H R 2 0 - 2 9 1 B
令和 2 年 1 2 月 2 5 日

株式会社日立製作所 王禅寺センタ

日立教育訓練用原子炉に係る廃止措置計画変更認可申請書 の補正について

表5 性能維持施設 (補正後)

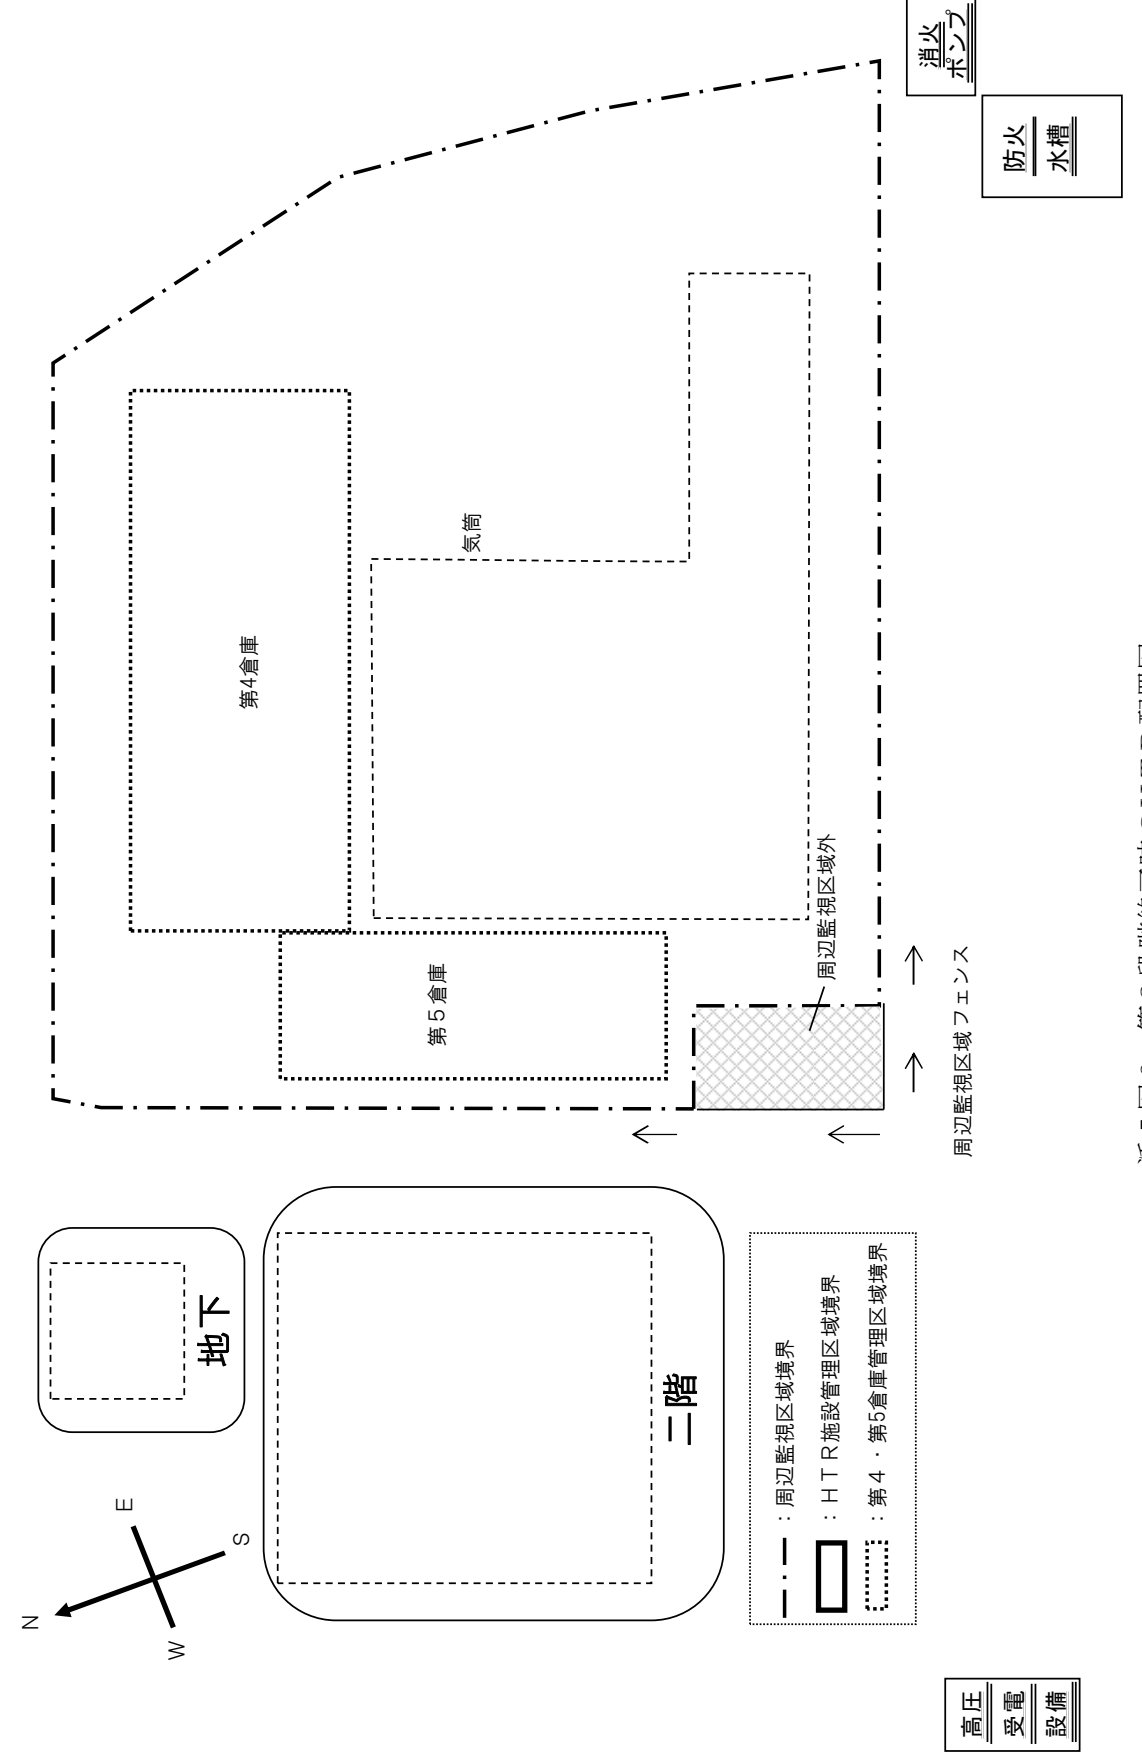
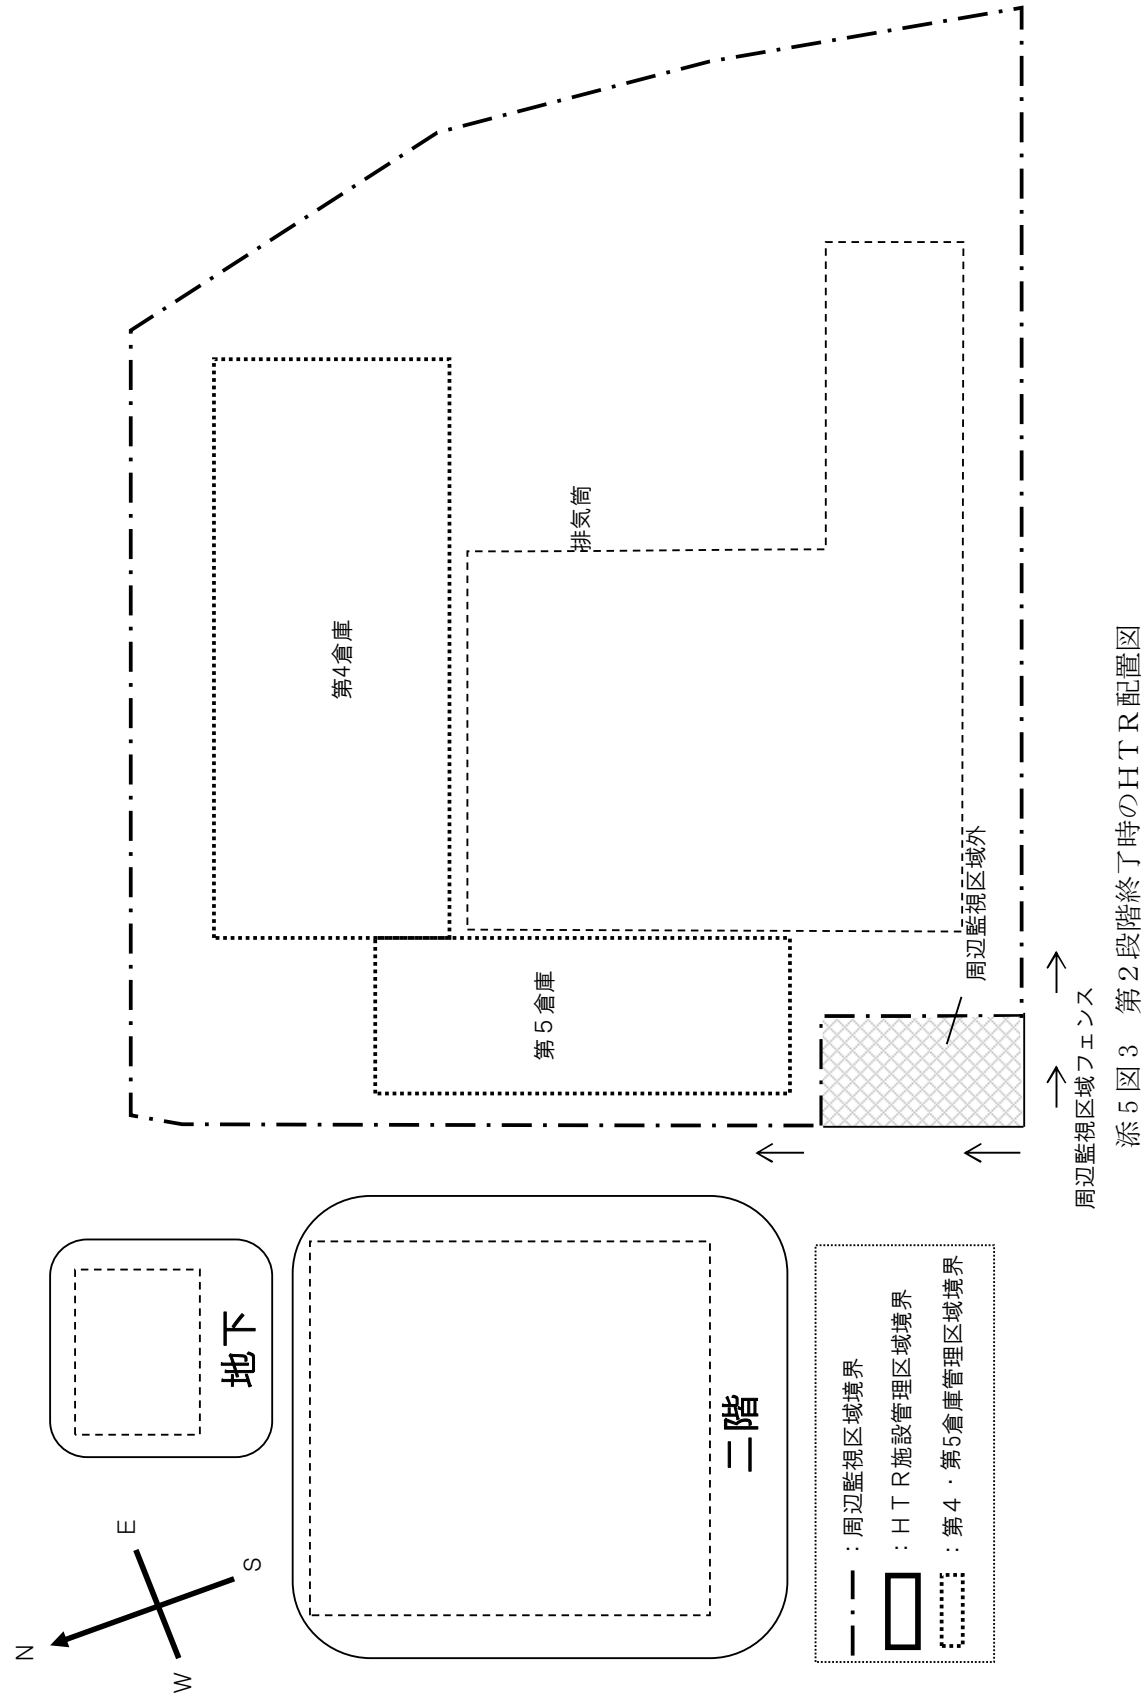
施設区分	位置、構造及び設備			機能	性能	維持期間	
	設備(建屋)名称	維持台数					
原子炉 本体	生体遮蔽コンクリート (炉心部充填コンクリートを含む)		1式	既許認可どおり	放射線遮蔽機能	放射線障害の防止に影響するような有意な損傷がない 状態であること	原子炉本体の解体開始前まで
放射線 管理施設	サーベイメータ	表面汚染測定器	1式	既許認可どおり	放射線監視機能	線量当量率等を測定できる状態であること	全ての管理区域が解除されるまで
		空間線量率測定器	1式	既許認可どおり			
	その他の放射能測定装置	ダストサンプラ	1式	既許認可どおり			
原子炉 格納施設	原子炉建屋外壁		1式	既許認可どおり	放射線遮蔽機能	放射線障害の防止に影響するような有意な損傷がない 状態であること	管理区域が解除されるまで
	原子炉室		1式	既許認可どおり	放射性廃棄物保管機能	放射性固体廃棄物を保管できる状態にあること	第4倉庫及び第5倉庫への放射性固体廃棄物の 移動が完了するまで
専ら廃止 措置期間 中に供す る施設	第5倉庫(側壁・天井)		1式	既許認可どおり	放射線遮蔽機能	放射線障害の防止に影響するような有意な損傷がない 状態であること	管理区域が解除されるまで
	第4倉庫		1式	既許認可どおり	放射性廃棄物保管機能	放射性固体廃棄物を保管できる状態にあること	保管中の廃棄物の搬出が完了するまで
	第5倉庫		1式	既許認可どおり			
	自動火災報知設備		1式	既許認可どおり	火災感知機能	火災の感知及び発報ができる状態であること	設備の供用が終了するまで
	消火ポンプ		1台	添5図3	消火機能	初期消火が可能であること	
	消火器		1式	既許認可どおり	消火機能		
	防火水槽		1個	添5図3	消火機能		
高圧受電設備		1式	添5図3	電源供給機能	自動火災報知設備へ電源供給できる状態にあること	設備の供用が終了するまで
